Zápis ze zasedání poroty soutěže Návrh Showroomu společnosti Saint-Gobain

Datum: 13. 3. 2023

- František Exner

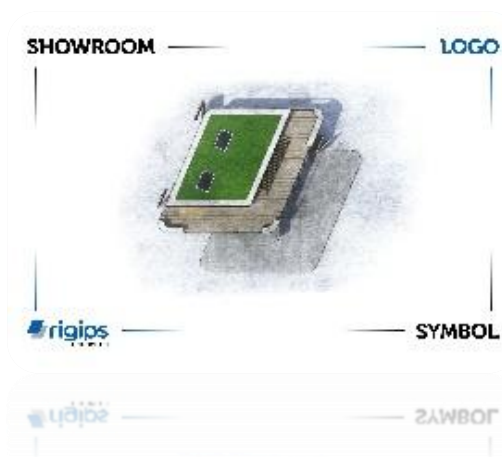
Porota kladně hodnotí podobnost s ikonickým tvarem z loga společnosti Saint-Gobain. Stejně tak využití zelené fasády a střechy z portfolia výrobků skupiny. K dalším pozitivům patří materiálová výstavka uvnitř objektu. Stejně tak „světlík“ s prezentací sklovin a přívodem denního osvětlení do objektu.

Jako negativní vnímá porota využití dřevotřísky v interiéru stavby. Tento materiál bude muset být nahrazen při realizaci, jiným deskovým materiálem z portfolia výrobků Saint-Gobain. Čistotě objektu, dle poroty ubírá i zábradlí na střeše. To by mohlo být řešeno sklem anebo střecha nemusí být zcela pochozí a pouze na ní může být umožněn pohled ze schodiště.
